Van: "WABO Bouwen en Milieu"
Verzonden: dinsdag 7 januari 2025 13:17
Aan: "[REDACTED]" <[REDACTED]@Edam-Volendam.nl>
Onderwerp: FW: Mail Advies Welstand -en Monumentencommissie Edam-Volendam d.d. 23-12-2024 Plutostraat 40e te Volendam
Bijlage(n): 542-a101-28-12-2024.pdf

OPDR.GEVER: 2 BOVENWONINGEN PLUTOSTRAAT 40E 1131 WG VOLENDAAM

ONDERDEEL: BESTEKTEKENING GEVELS+ PLATTEGRONDEN

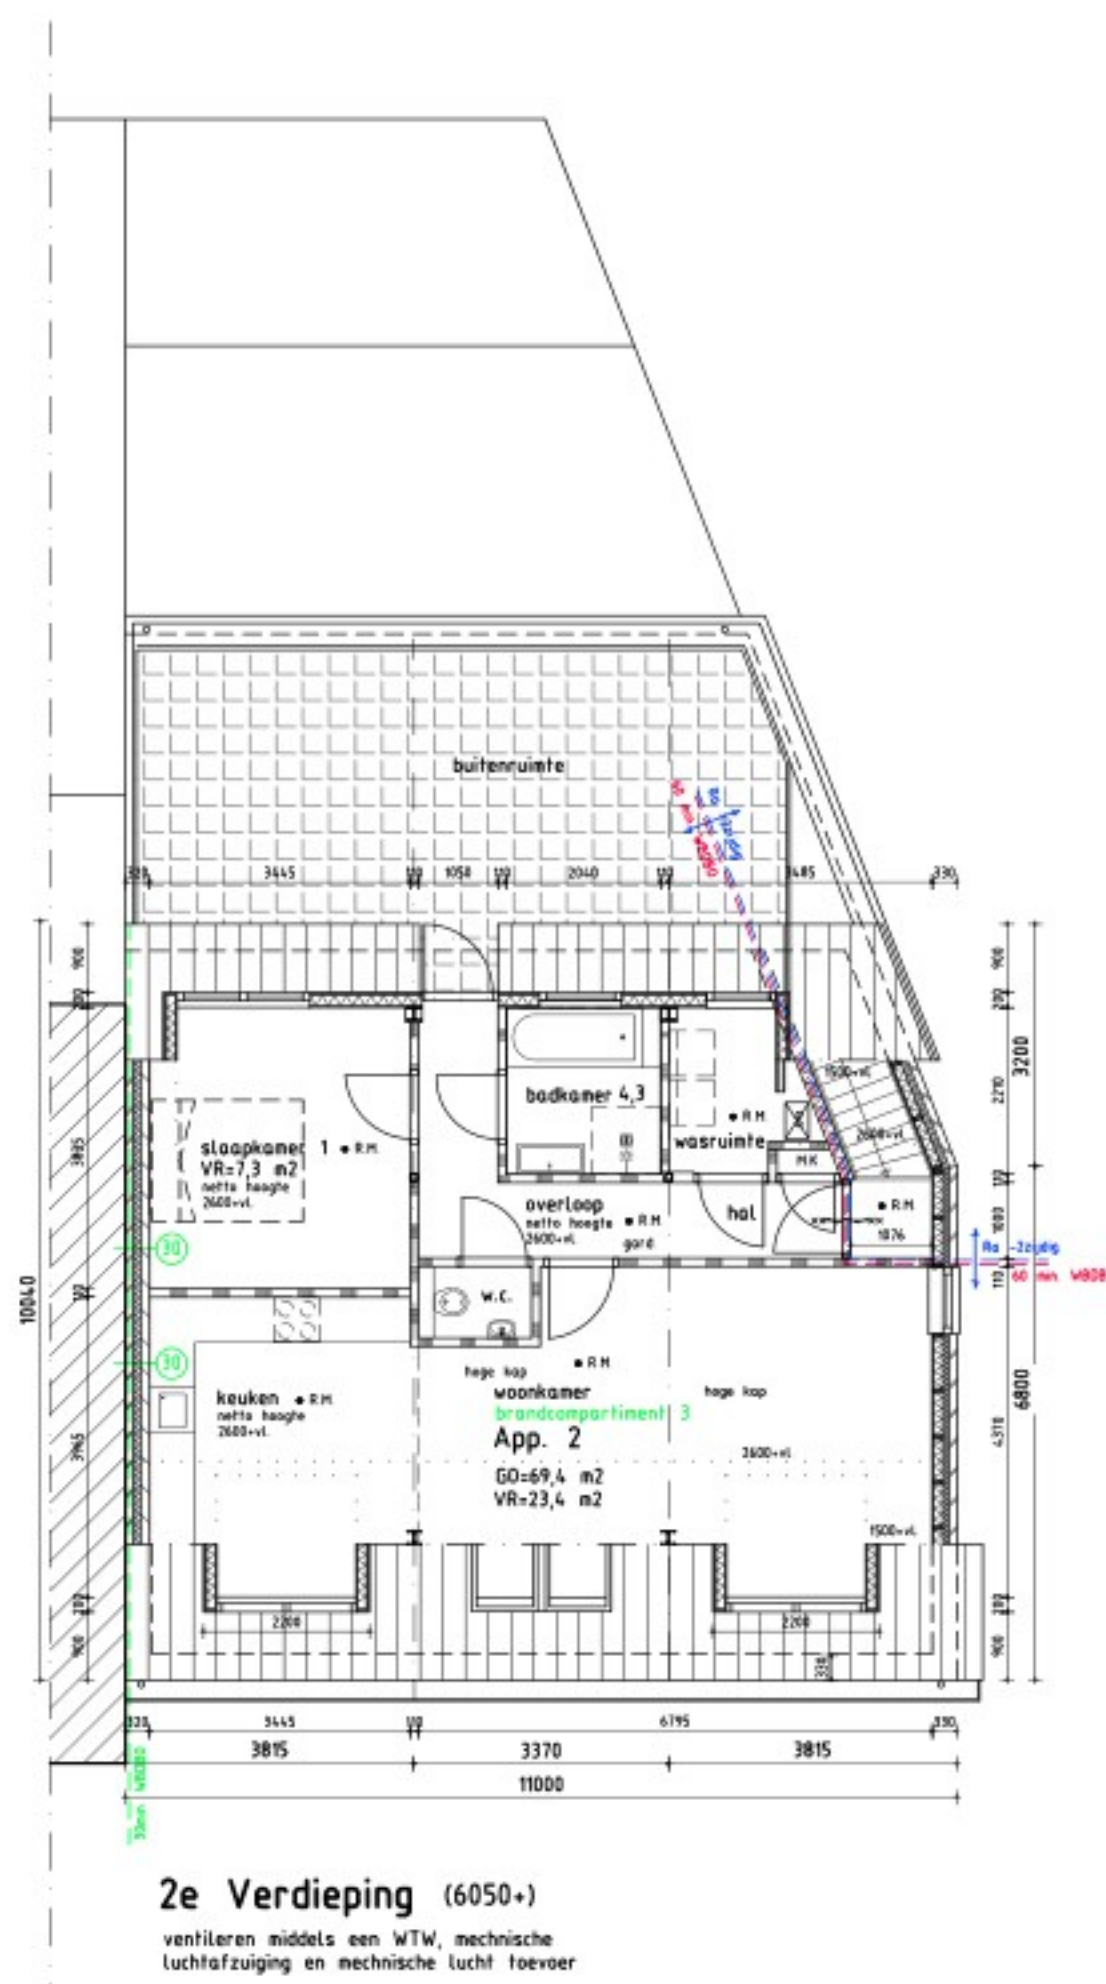
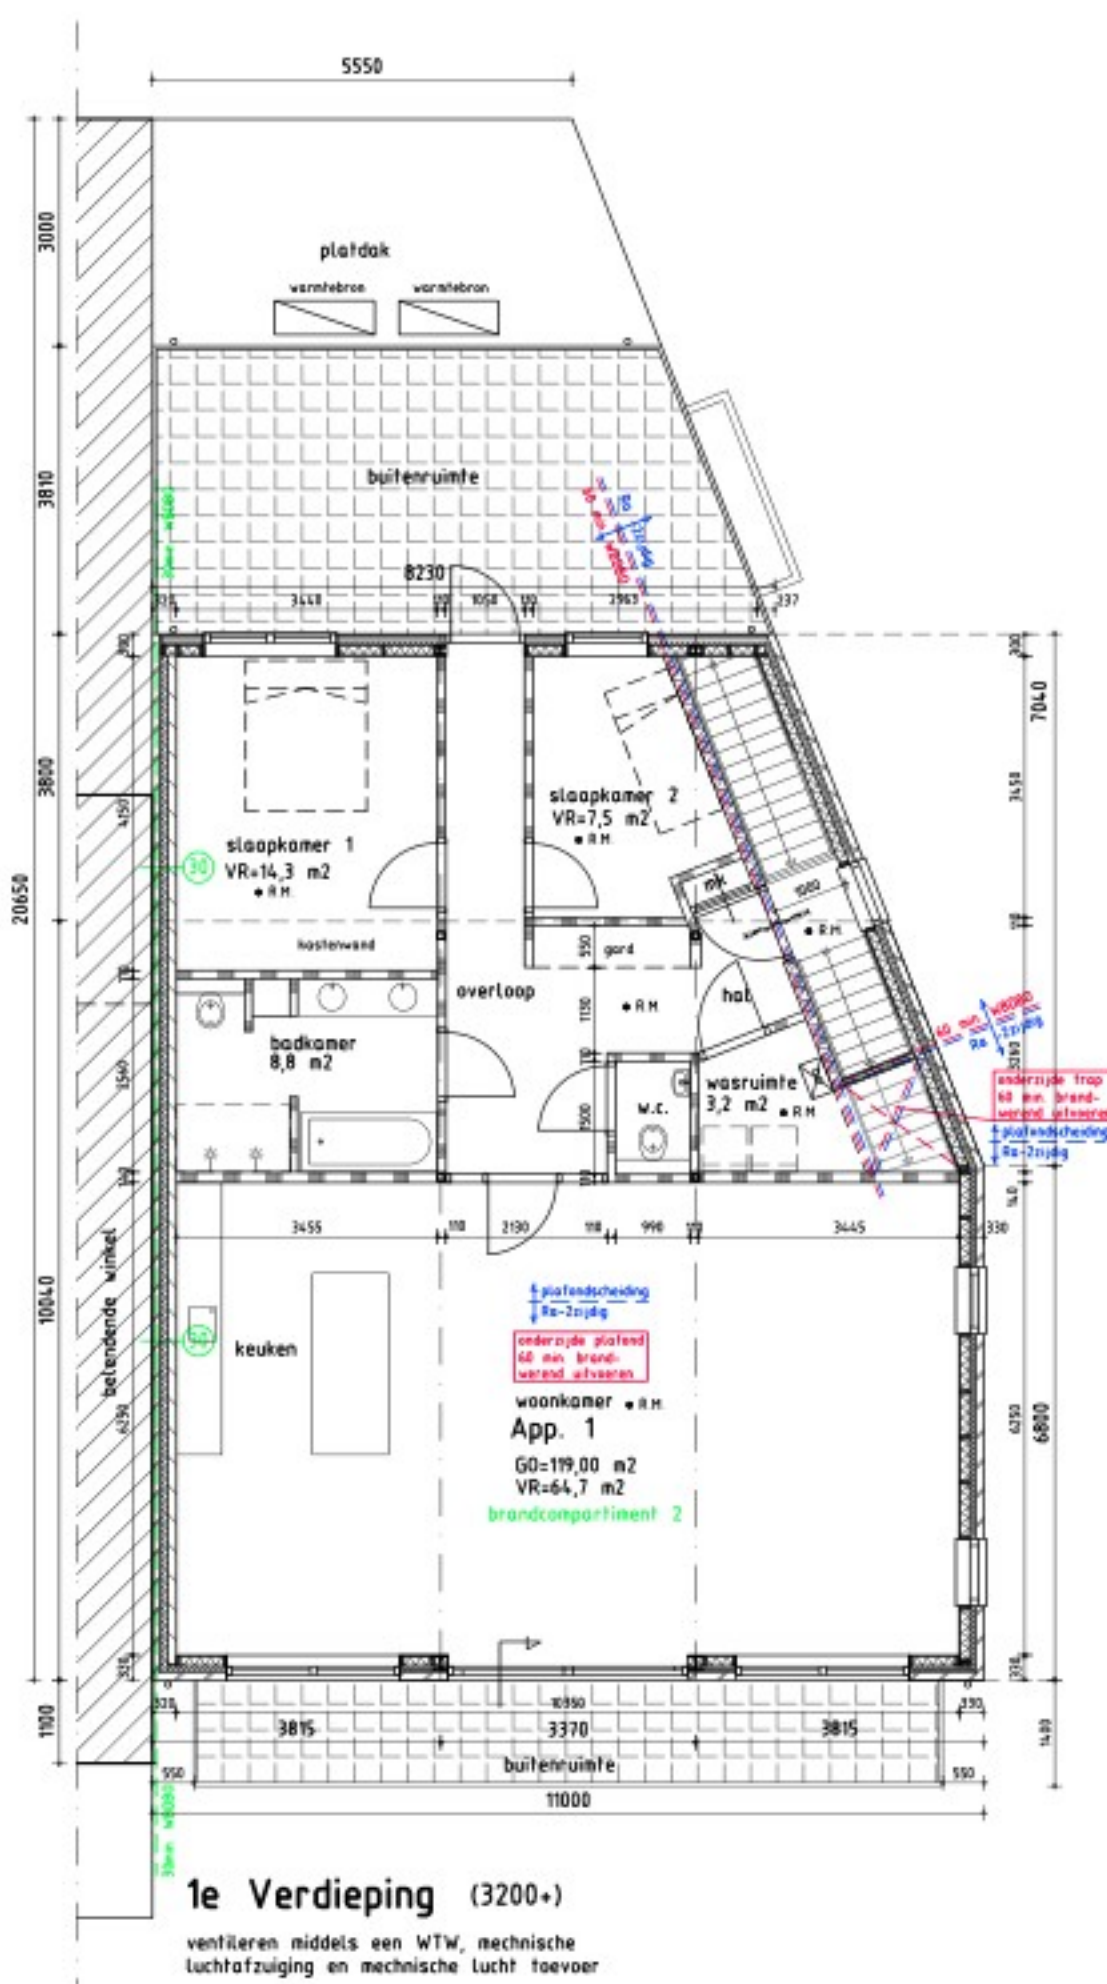
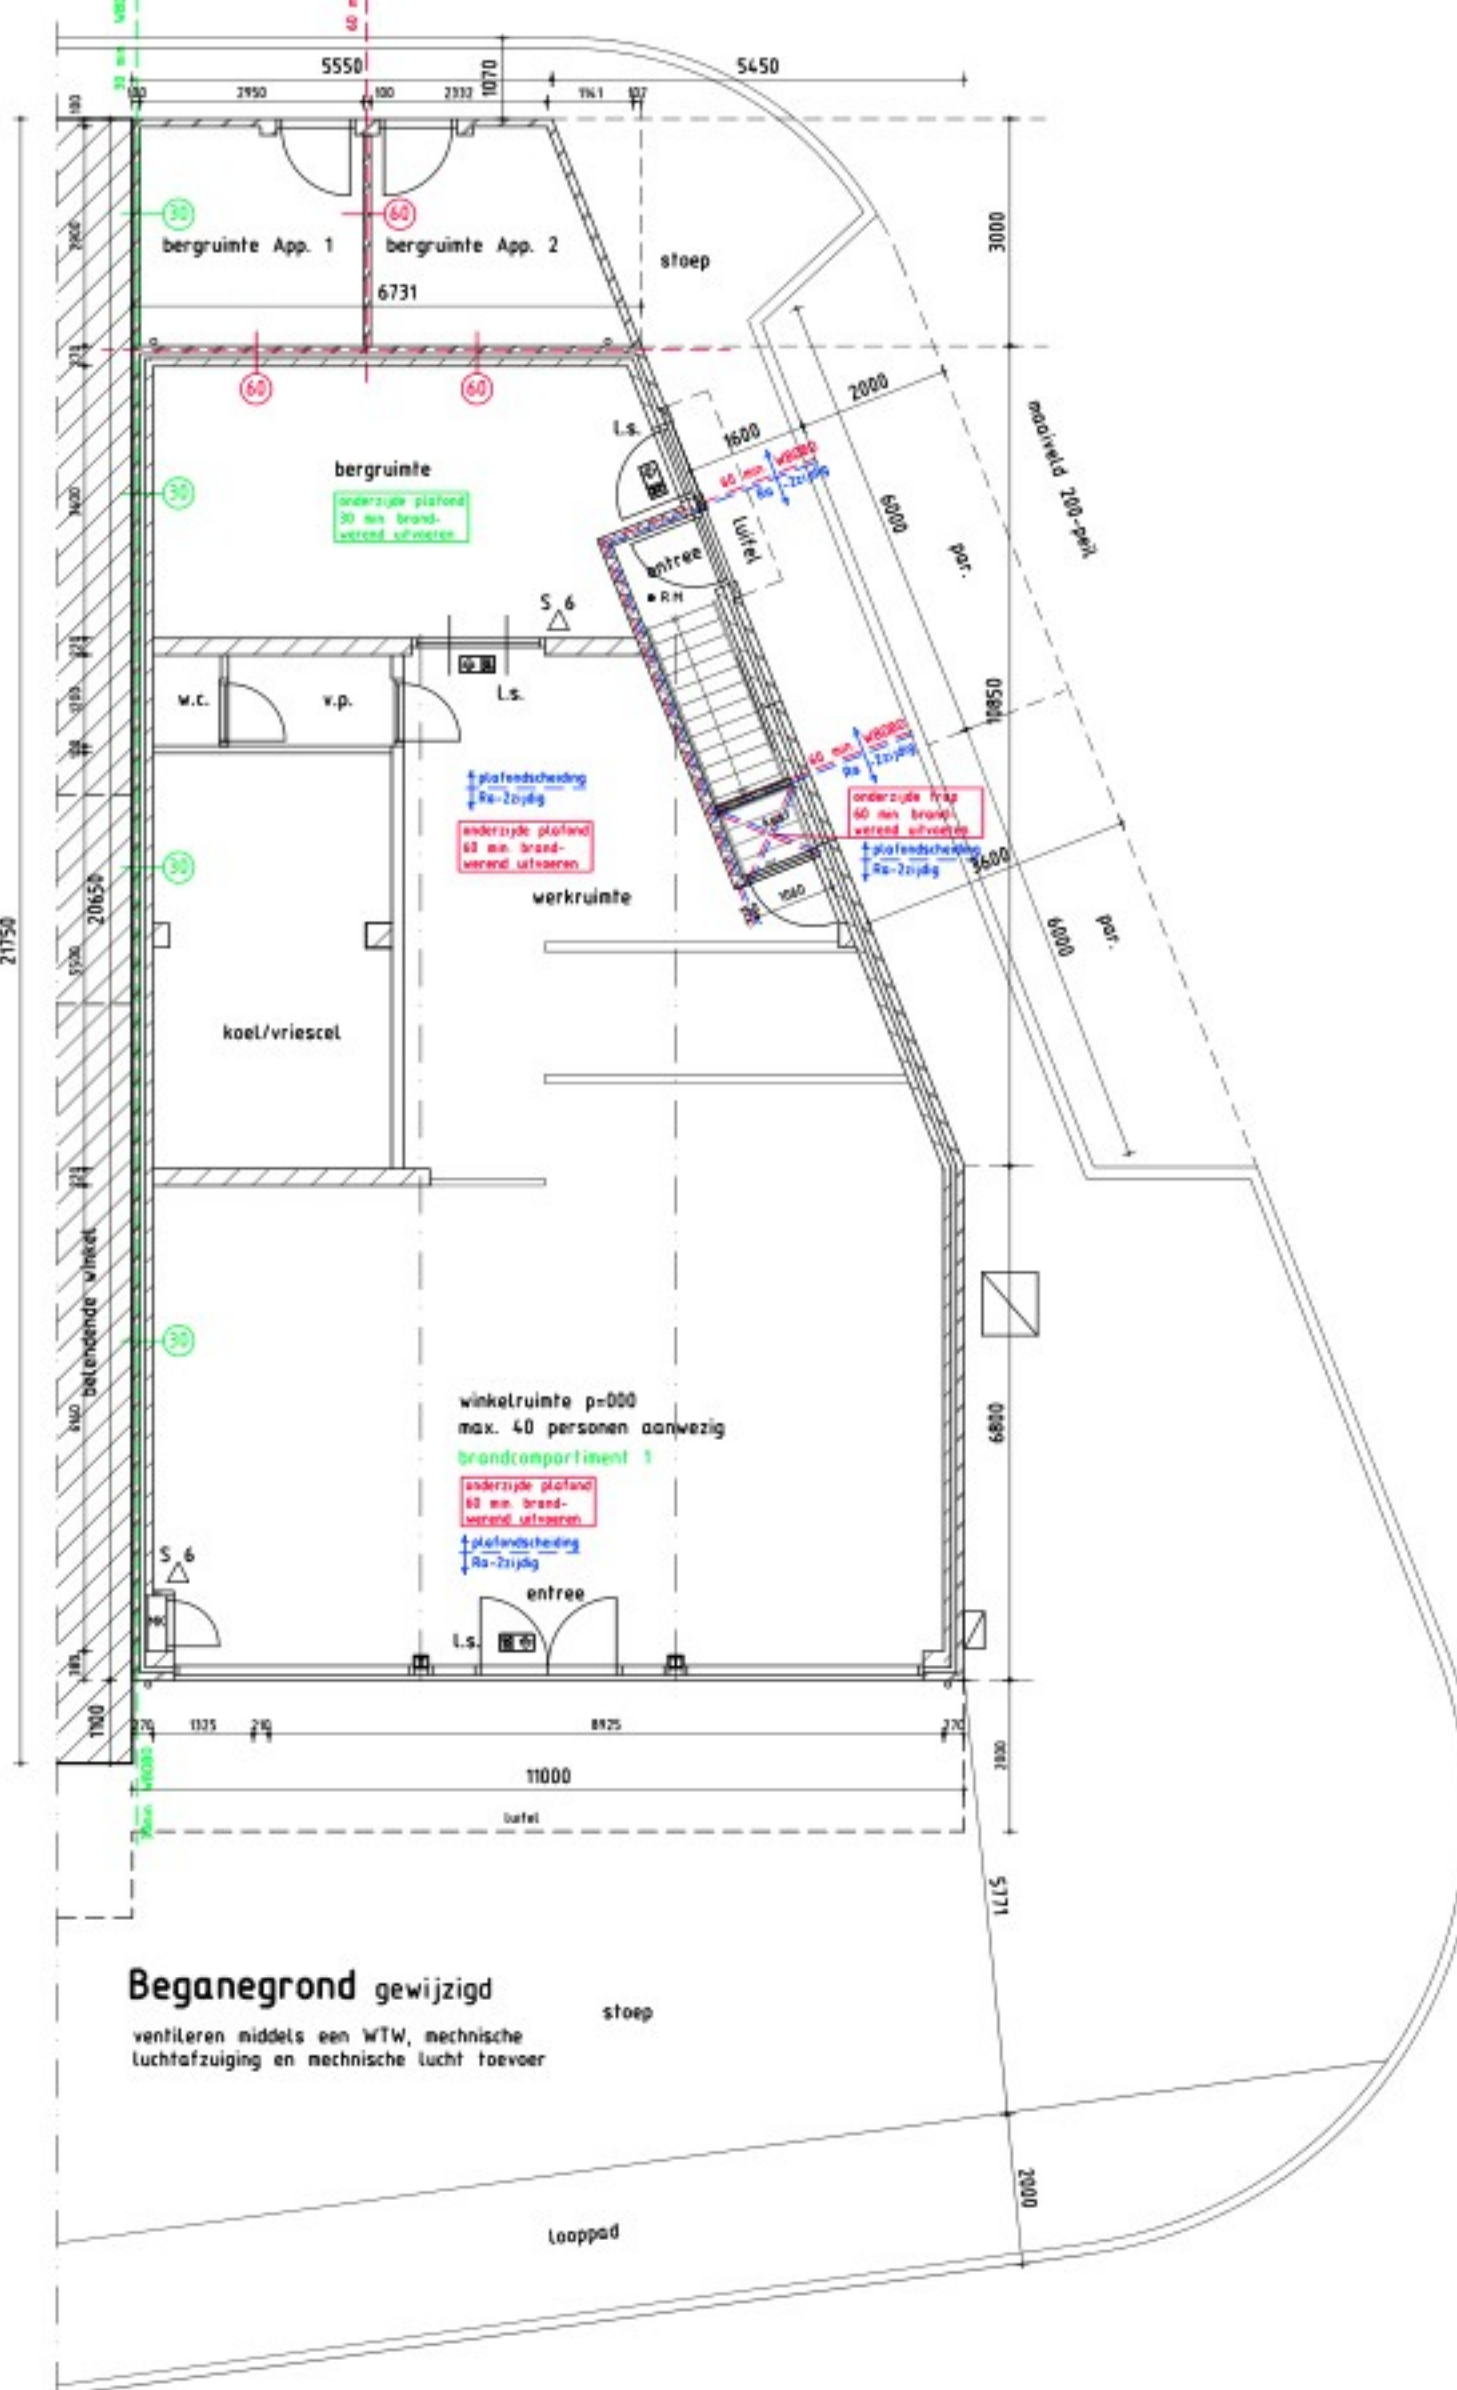
Er mag bij dit pand volgens het bestemmingsplan dakkapellen worden toegepast met een breedte van 40% van de gevelbreedte van 11 meter waardoor we uitkomen op 4,4 meter

Echter, deze dakkapellen mogen niet breder dan 2,4 meter.

Bij het linkerpand op nummer 40 is 1 brede dakkapel gebouwd van 40% van dakvlak breedte van 8 meter, breed 3.2 m1 terwijl deze niet breder dan 2.4 meter zou mogen zijn.

Om nu bij ons pand een dakkapel van 4,4 meter breed te plaatsen is ook niet de bedoeling lijkt me.

We hebben omdat dit een breed pand van 11 meter is, nu gekozen om 2 dakkapellen van 2,2 meter breedte te plaatsen om meer in de buurt te komen van de 2,4 meter breedte.

De entree aan zijkant was en is op tekening met een luifel en kader geaccentueerd.

Er wordt gesproken over een dakopbouw welke niet zou mogen.

Meerdere burens hebben ook een uitbreiding op de eerste verdieping en de woning op nummer 40 op andere hoek heeft eenzelfde dakkapel op tweede verdieping met deuropening om het dakterras te betreden.

De gevel is naar onze beleving in lijn met de burens getekend.

Het is natuurlijk een afwijkend pand met breder front waardoor je nooit helemaal gelijk als de burens kunt worden.

Ook bij de burens zijn er diverse afwijkingen met balkon en kozijnbreedte zie bijgaande tekening.

We hebben de luifel op tekening toegevoegd.
